台 13 線后豐大橋斷橋原因之探討及相關問題之建議

葉昭雄

「台 20 線 102K+300 復興橋重建工程」設計路線現地勘查

外聘委員意見

圖 0.3 公路開發需求性評分系統

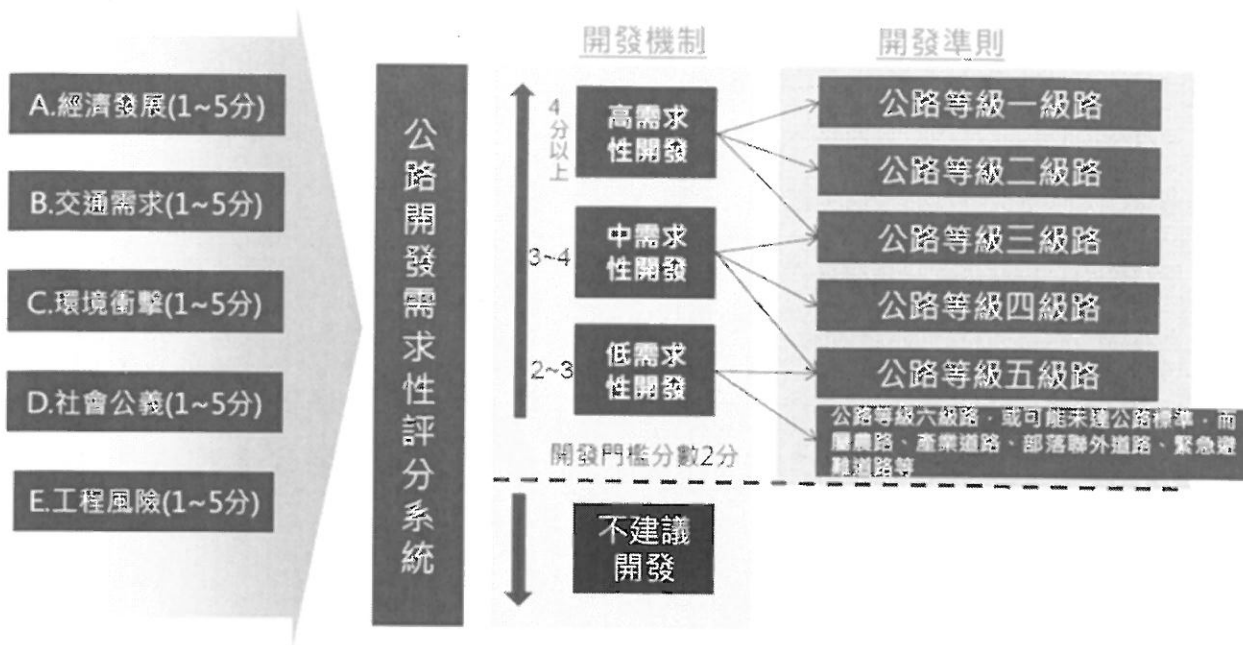
四、由於長度約達 10 公里，經費可能頗巨，然八八風災後每年投下之經費亦不少，為利桃源以東地區於汛期、非汛期均可有較安全之進出道路，而地區性民眾係以小型車(3.5T 以下)為其主要需求，加以本區域已有索阿紀、嘎啦鳳、瓦阿係及達西霸樂等四座小型車通行吊橋為例，又貴局 102 年 10 月完成之委託「環興科技股份有限公司」辦理之「公路分等級開發之復建之評估及建設準則」摘要 VI 頁圖 0.3 公路開發需求性評分系統(後附件 C)，對於低需求性開發者列有「可能未達公路標準…緊急避難道路等」，建議考慮若無法一次籌足經費辦理長期方案之公路標準時，降低等級為通行小型車之道路橋梁，並已適當程序如報交通部核准及公告等程序，以應汛期緊急避難之需求。

圖 2.2.3-19 日本中津川流域崩塌地自 1896~1980 年間之變遷推估(井上公夫，1995)

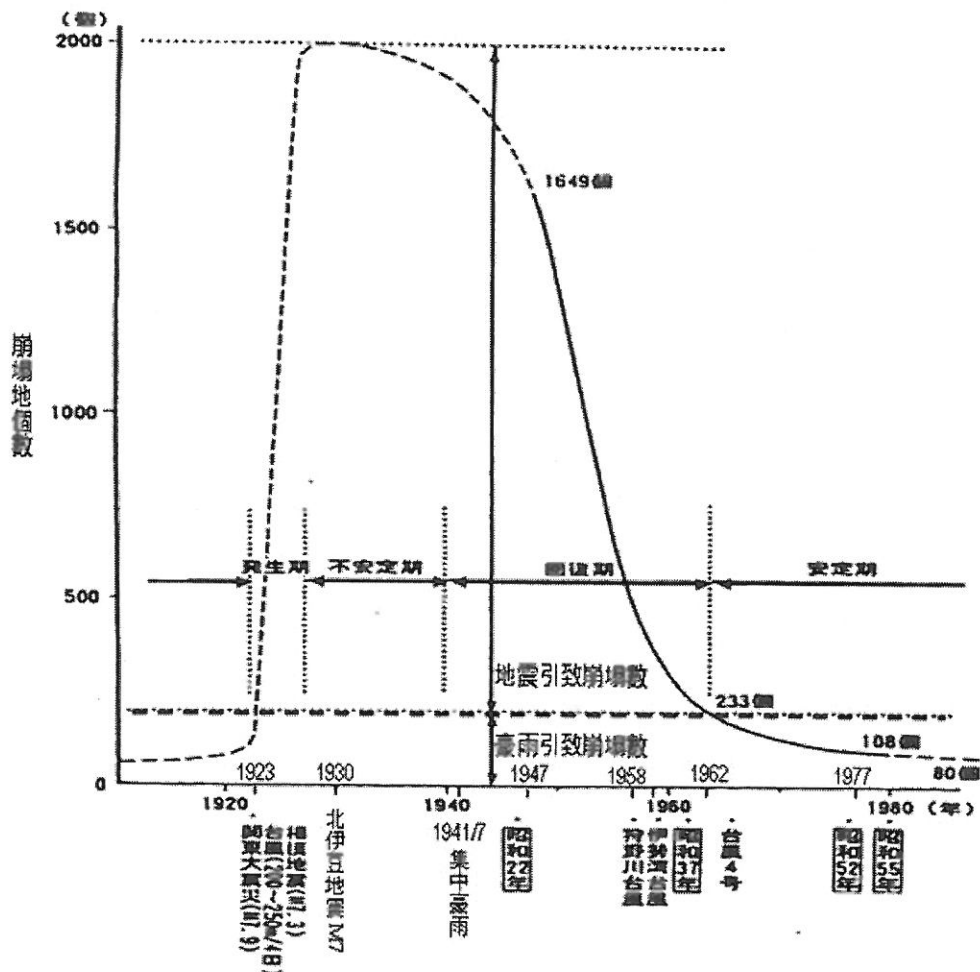
2.2.3-19 日本中津川流域崩塌地自 1896-1980 年間之變遷推估及圖 2.2.3-20

計畫區域崩塌變遷推估情形(後附件 A)，其發生期、不安定期、回復期、安定期，相較於台 20 線撒拉阿塢橋至復興橋間情形如何？請評估。若無法推估，而臨荖濃溪復建台 20 線自八八風災以來一直無法確定路廊，則建議提高路廊高程為自撒拉阿塢橋東端引道上升至勤和台地跨過玉穗溪至歐帕喀爾台地，再跨過布唐布那斯東溪至濁水台地進入復興里(平面圖請參閱「台灣公路工程」第 38 卷第 12 期第 8 頁之附圖四(後附件 B)，或請彩色影印附於本案中)，再接至本案鋼拱橋，評估當為長期路廊方案之可行性。
